## 4. Questions de la Commission d'Enquête

L'enquête publique unique relative au projet d'implantation d'un parc photovoltaïque au sol sur le territoire des communes de Lussac-les-Eglises et Saint-Martin-le-Mault s'est déroulée du lundi 19 juin 2023 au vendredi 21 juillet 2023.

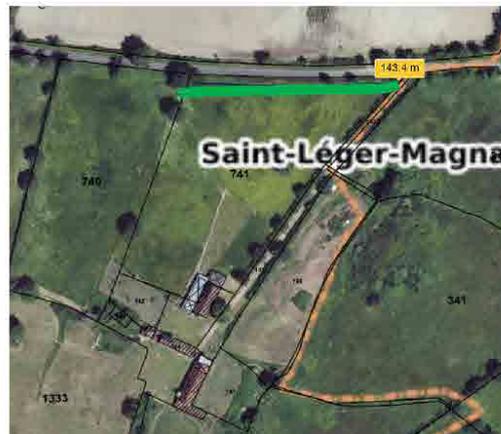
« Sur le curage, busage des fossés et redirection des eaux pluviales vers le ruisseau existant », il est important de noter que le réseau de fossés se situe sur le domaine public de la route départementale D88A1. Il incombe donc au département de la Haute-Vienne d'entretenir ses fossés pour s'assurer du bon ruissellement des eaux pluviales. Neoen ne peut intervenir pour le compte du département dans la mesure où Neoen ne maîtrise pas le foncier (car domaine public) se lequel se situe ces fossés. **Neoen propose néanmoins d'accompagner la famille WEST dans les démarches administratives auprès du département pour les aider à obtenir le curage des fossés existants, dont la responsabilité incombe au département.**

Par ailleurs, dans le cadre du passage du second CDPENAF, Neoen s'est engagé auprès du Département de Haute-Vienne à ne pas aggraver les écoulements sur le domaine départemental et d'engager, si cela s'avère nécessaire, des travaux en vue de la réduction des impacts des ruissellements sur la route départementale. Dans la mesure où le hameau des Agriers se situe en aval de la route départementale par rapport au projet photovoltaïque, le hameau bénéficierait directement de cet engagement, si des travaux devenaient nécessaires (**bien qu'aucun impact n'ait été aujourd'hui démontré dans le cadre de l'étude d'impact**).

Sur la « plantation de haies complémentaires à développement rapide (reste à déterminer le meilleur emplacement) afin de masquer la vue sur le parc », bien qu'un renforcement de haie soit déjà prévu par Neoen au niveau du projet, **Neoen répond favorablement à cette demande sur la longueur identifiée par la photo prise depuis le toit du hangar agricole**, et ceci afin de masquer complètement le projet du hameau des Agriers depuis les hauteurs des maisons. Cela concernera donc une plantation d'environ 150 mètres linéaires supplémentaires. Neoen propose donc d'implanter cette haie directement chez la famille WEST. Cette haie sera entretenue par la famille WEST pour assurer un développement conforme à leur attente. Pour cela, Neoen s'engage :

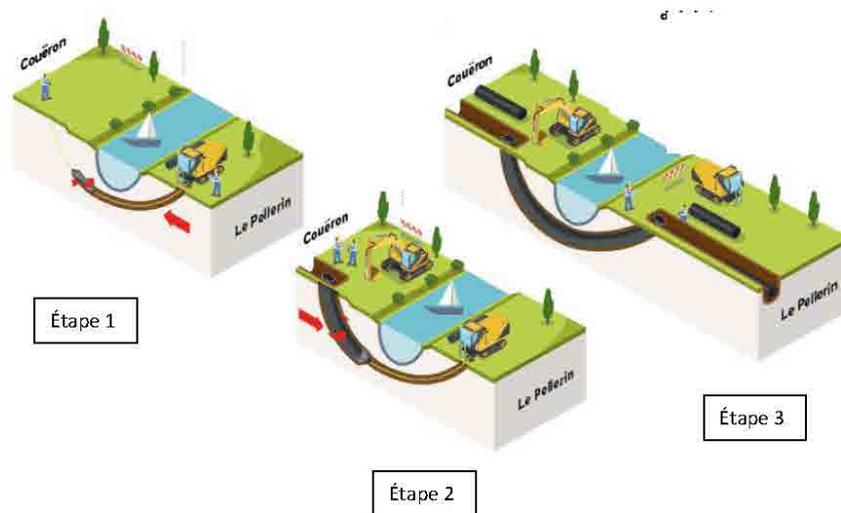
Question : Le bureau d'études a-t-il vérifié la possibilité de cette technique (encombrement possible) ?

Question : NEOEN pourrait-elle apporter des précisions quant aux modalités de raccordement au poste source ainsi qu'à la traversée des cours d'eau ?

Neoen souhaite tout d'abord apporter certaines précisions sur le raccordement du projet agrisolaire du Couret. Entre le dépôt des autorisations et le début de l'enquête publique, Neoen a procédé à la réservation, auprès de RTE, d'une puissance suffisante pour injecter la totalité de la production du projet du Couret au niveau du poste source à créer de « HAUT LIMOUSIN ». Par conséquent, il n'est plus question de se raccorder sur le poste « OUEST LIMOUSIN ».

Comme le rappelle le chapitre 5.3.4 du dossier de DDAE., il reviendra au gestionnaire du réseau de distribution RTE d'être la Maîtrise d'ouvrage et de définir le tracé de raccordement. Neoen ne peut donc s'engager sur certaines mesures mises en place par ces gestionnaires. Néanmoins, quel que soit le tracé du raccordement entre le projet du Couret et le poste du « HAUT LIMOUSIN », il sera nécessaire de traverser deux cours d'eau, l'Asse et la Brame.

Concernant la traversée des cours d'eau, la solution technique privilégiée par les gestionnaires de réseau sera une traversée par encorbellement sous les ponts. Cet encorbellement induit une incidence nulle sur les cours d'eau (car pas de travaux nécessaires au droit des cours d'eau). Néanmoins, le gestionnaire de réseau n'a pas encore étudié la possibilité de passage des câbles par encorbellement dans la mesure où le tracé définitif du raccordement n'est pas encore fixé par RTE. Il n'est pas donc impossible que cette traversée par encorbellement soit techniquement infaisable.

Dans le cas où l'encorbellement est impossible (car pas de place disponible sous les ponts), il est néanmoins possible de traverser les cours d'eau via un forage dirigé qui passera sous les cours d'eau, sans l'impacter. Voir ci-dessous un schéma de principe de passage par forage dirigé :

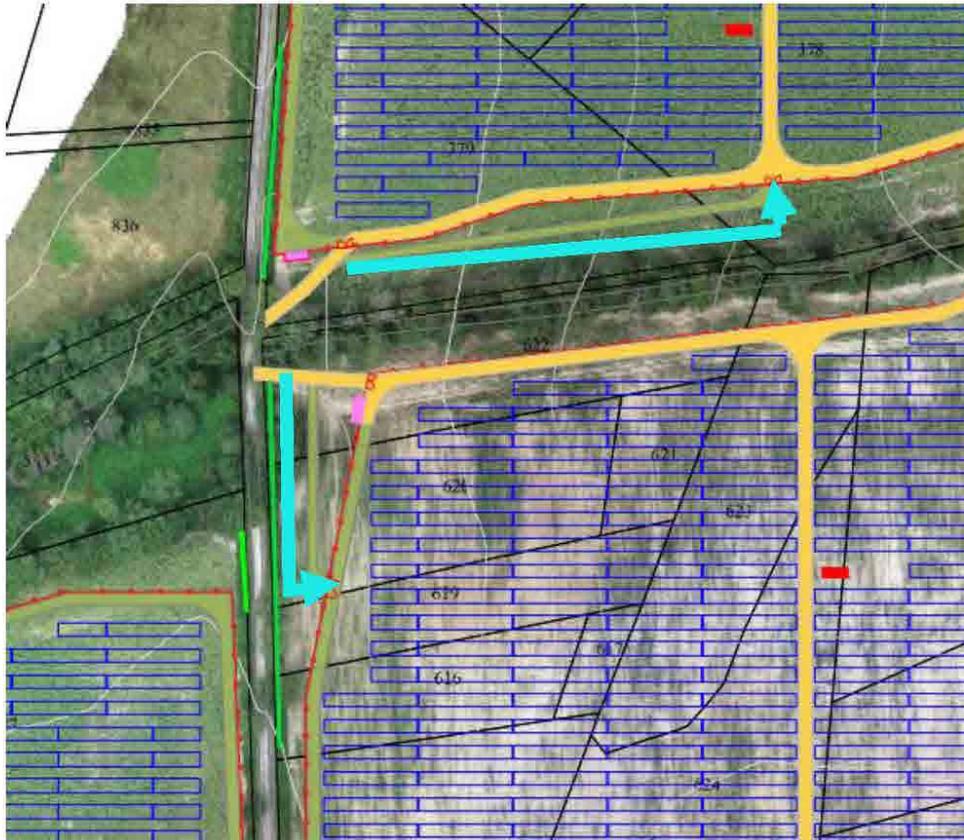
En page 11, la MRAe demande que l'absence d'alternatives visant un évitement complet des haies (qui présentent des enjeux tant sur le volet écologique que paysager - bocage) soit justifiée. En page 8 de sa réponse, NEOEN promet que la totalité des haies sera évitée et réitère cette promesse tout au long des différentes pièces du dossier. Or, au vu du terrain, cette promesse ne pourra être tenue.

Question : Comment NEOEN va pouvoir tenir sa promesse ? En effet, il faudra prendre en compte les deux entrées par parc exigées par le SDIS ainsi que les voies intérieures.

Question : Par exemple, que deviendra la haie qui coupe en deux les parcs (n° 6, 4, 3)

Question : Quel est l'avis du SDIS au sujet du bosquet conservé dans la zone 17, ce qui obligera les camions à contourner ce bois ?

Question : NEOEN peut-elle s'engager à utiliser en priorité les entrées existantes ?

**Neoen renouvelle son engagement à ne détruire aucune haie durant la construction du projet photovoltaïque.**

**Concernant la prise en compte des deux entrées**, il faut noter que chaque clôture de chaque zone du projet photovoltaïque présente un recul vis-à-vis des haies paysagères (pour des raisons d'ombrage des haies sur les panneaux). Ce recul permet de laisser un espace libre entre la haie et la clôture et permettra le passage de véhicules, tel que les véhicules SDIS. A titre d'exemple sur la zone 1 :

La flèche bleue représente le chemin qui pourrait être emprunté par les véhicules du SDIS pour le second portail.

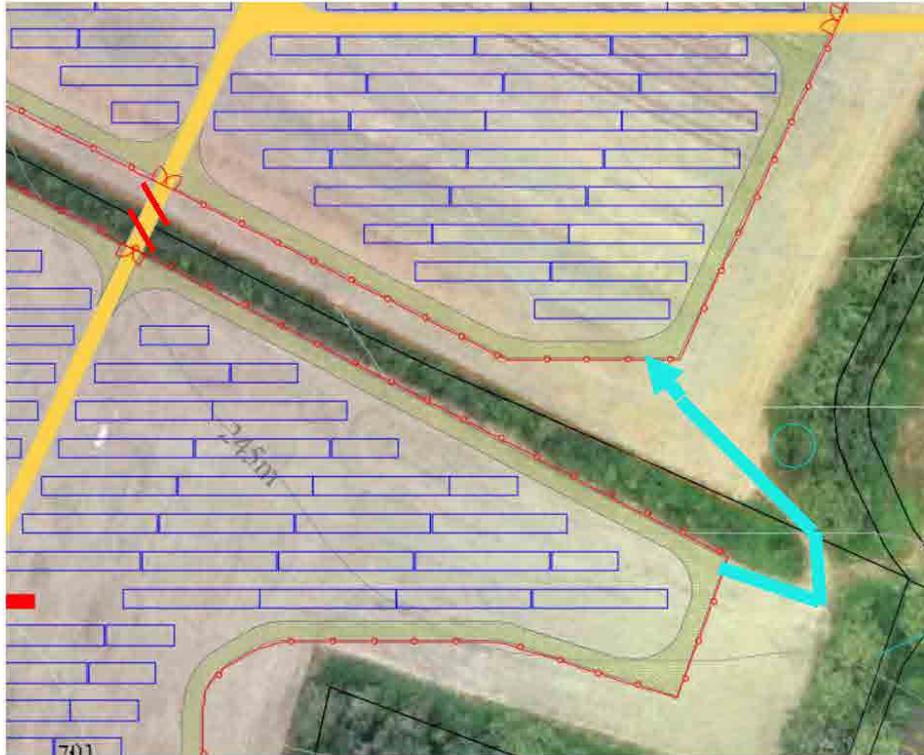
Question : Comment NEOEN va pouvoir tenir sa promesse, compte tenu des deux entrées sur chaque parc, exigées par le SDIS et de nombreuses haies intérieures qui cloisonnent les parcs ?

Le même principe est reproduit sur les zones 2 et 8 :

A noter que la piste lourde créée démarre depuis des accès déjà existants (= « trouées » dans la haie paysagère) qui sont utilisées dans le cadre de l'actuelle exploitation des parcelles par les engins agricoles.

**Neoen s'engage à ce que ce principe soit répliquée pour l'ensemble des zones du projet afin de conserver la totalité des haies.** Neoen s'engage à apporter au projet ces modifications mineures pour que ce principe soit respecté. Ces modifications feront l'objet du dépôt d'un Permis de Construire modificatif, à déposer au même titre que le déplacement de la sous-station (voir question précédente).

Red borders = Working area

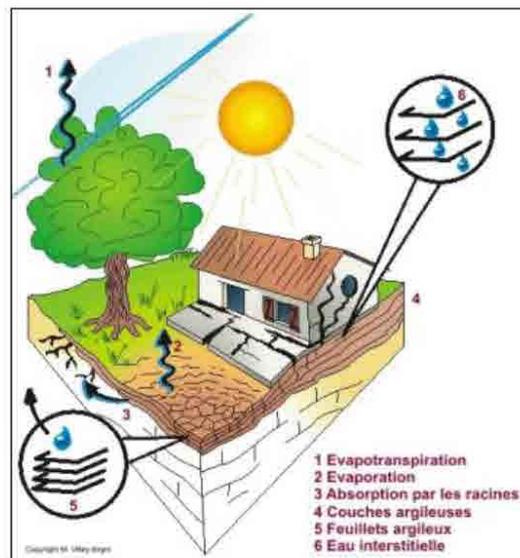
Les parcs 1, 2, 3, 8 (partiellement), 6 et 7 sont concernés et sont classés en zone moyenne. Les communes ont été reconnues plusieurs fois en état de catastrophe naturelle ces 40 dernières années. Or page 294 de la demande d'autorisation, cet aléa est noté comme faible, ce qui n'est pas conforme avec les données du ministère de l'Environnement.

Question : Comment NEOEN peut-elle le justifier ?

Questions : Une étude géotechnique préalable a-t-elle été diligentée afin de se prémunir du risque de mouvement de terrain différentiel consécutif à la sécheresse et à la réhydratation des sols ?  
Quelles solutions ont été envisagées pour éviter les potentiels dégâts ?

Concernant les enjeux liés au retrait gonflement des argiles, le projet photovoltaïque du Couret est en effet concerné par deux niveaux d'aléas, un aléa nul (pas de couleur) et un aléa moyen (couleur orange), comme le montre la carte ci-dessous :

Bien que certaines parties du projet soient concernées par un aléa moyen, les enjeux résultats de cet aléa, compte tenu des caractéristiques du projet photovoltaïque, restent **faibles**.

Par conséquent, la nature même de la centrale photovoltaïque, dont les fondations des panneaux sont construites sur des pieux **d'une profondeur minimale de 1.5**

**mètres**, ne sont pas concernés par ces retraits-gonflements des argiles. En effet, ces fondations sont suffisamment profondes pour ne pas subir cet effet de retrait-gonflement des sols argileux.

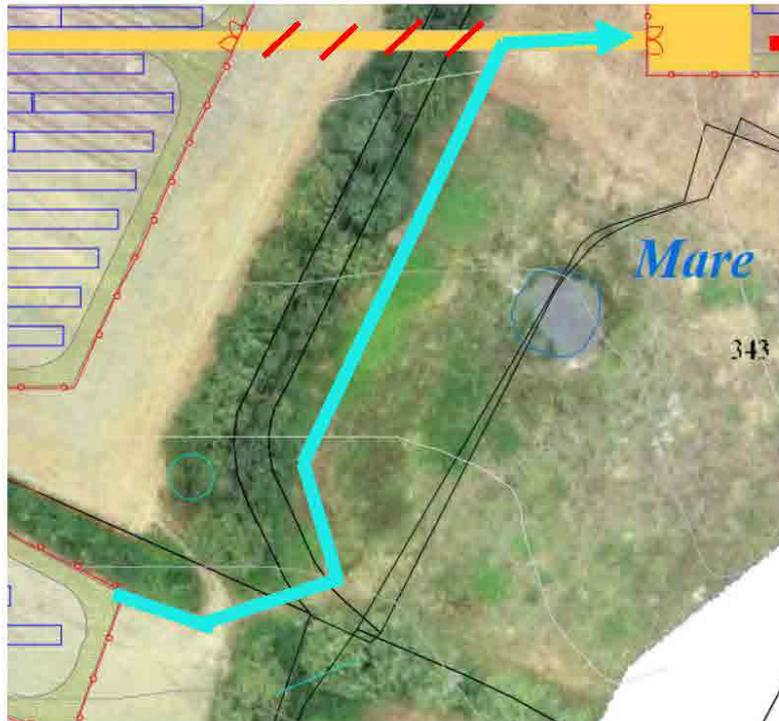
Questions : Quel est l'intérêt de ce petit parc sachant que la zone 19 est une partie de la parcelle 699 et que cette parcelle fait partie d'une unité d'exploitation (cultivée) à cheval sur Lussac-les-Eglises et la commune voisine de Saint-Léger-Magnazeix (parcelle 344) ? Et ce sachant que cette parcelle, comme beaucoup d'autres, est bordée à l'ouest par une haie qu'il faudra couper pour réaliser au moins une des entrées ?

La zone 19 fait partie intégrante du projet agrisolaire du Couret.

D'un point de vue agricole, les parcelles d'implantation de cette zone ainsi que l'ensemble des cultures aux alentours ont été identifiées comme pouvant faire partie des futurs 65ha de prairies de fauche à mettre à disposition à l'éleveur, dans la mesure où ces parcelles sont situées à proximité immédiate du parc photovoltaïque, et restent faciles d'accès.

Concernant la voie d'accès, au même titre que les réponses apportées précédemment, Neoen modifiera légèrement la localisation de la voirie afin de n'impacter aucune haie et de permettre un accès suffisant pour le SDIS (nouvelle voie en bleu) :
